Applicabilité de l'évaluation environnementale du PNCND au réacteur BWRX-300

Présentation du personnel de la CCSN

Audience de la Commission

CMD 24-H2.A

Santé humaine (2/3) Bien-être physique : Santé du public

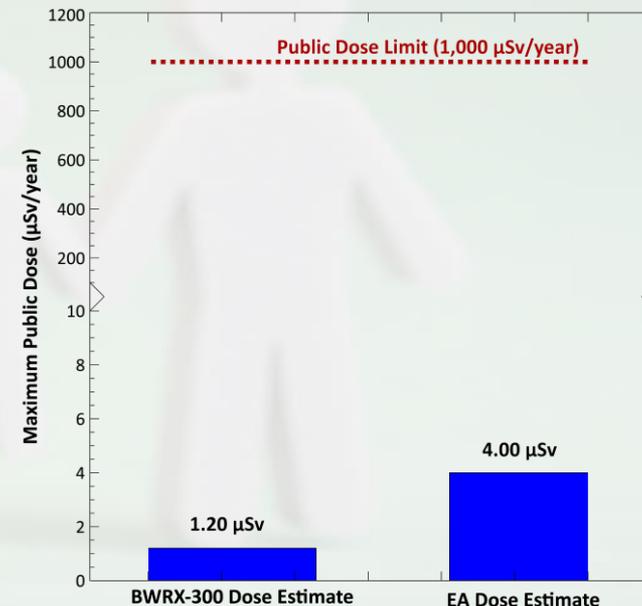
- Les doses au public associées aux émissions du réacteur BWRX-300 devraient être inférieures à celles prévues dans l'EE.
 - La dose maximale au public était de 1,20 $\mu\text{Sv}/\text{an}$, comparativement à la dose de 4,0 $\mu\text{Sv}/\text{an}$ évaluée dans l'EE.
- Les doses reçues par tous les récepteurs sont de 70 % inférieures à celles établies dans l'EE et sont bien inférieures à la limite de dose réglementaire fixée à 1 mSv/an aux termes du *Règlement sur la radioprotection*.
- Les émissions de contaminants non radioactifs devraient être inférieures à celles prévues dans l'EE.

Santé humaine (3/3)

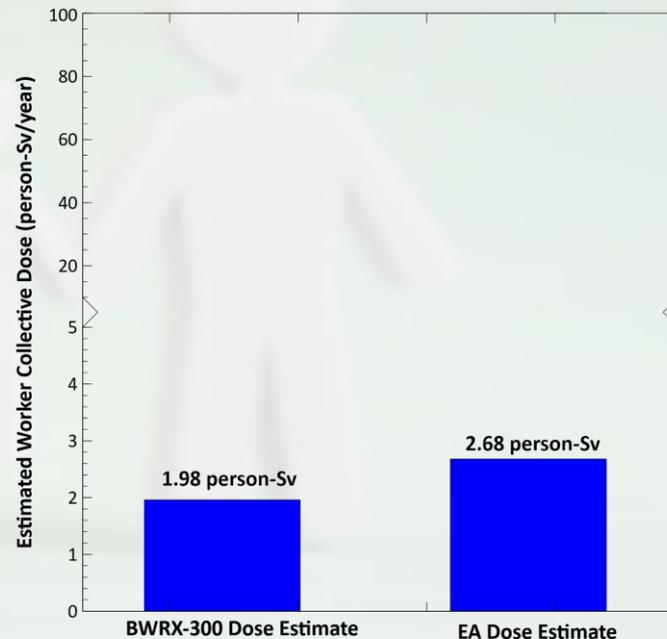
- L'EE prévoit une dose collective aux travailleurs de 2,68 personnes-Sv dans le cadre de l'exploitation normale.
- Pour le réacteur BWRX-300, l'évaluation préliminaire prévoit une dose collective de 1,96 personne-Sv dans le cadre de l'exploitation normale.
- Selon les prévisions, les doses aux travailleurs devraient être inférieures aux limites de dose établies dans le *Règlement sur la radioprotection*.
